INFO FLASH LAVAGE : N°27 (LLF)

Châssis concerné

: Eureka - Carisma - Vestel

: Une ou les 3 aubes du tambour peuvent casser pendant le lavage ou l'essorage.

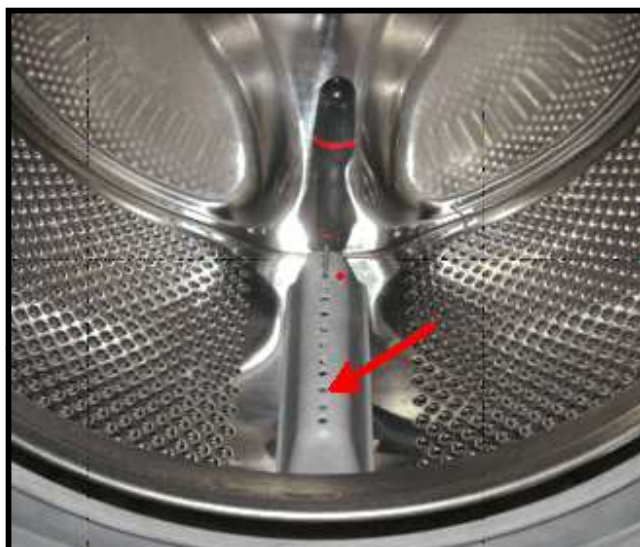
: L'usine nous informe que les aubes ont été renforcées (voir Photo).

: Nous vous conseillons de changer **les trois aubes** en même temps en respectant les consignes et conseils suivants.
